改善箇所説明図

基準不適合発生箇所

図：左ハンドル車

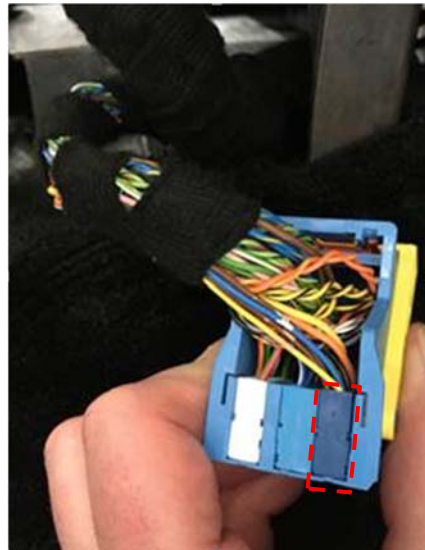
ASCM(アドバンスドセーフティコントロールモジュール)のコネクタ

右ハンドルの前席左右シートベルト張力制御を行うASCM(アドバンスドセーフティコントロールモジュール)において、製造指示が不適切なため、接続されるワイヤーハーネスのコネクター内ピン配列が左ハンドル車用となっている。そのため、衝突時に前席左右シートベルトの張力制御が適切に行われず、乗員の安全性を十分に確保できないおそれがある。

全車両、当該コネクター内のピン配列を右ハンドル車用に変更する。

作業完了車には、左ストラットタワーに白色ペイントを塗付する。
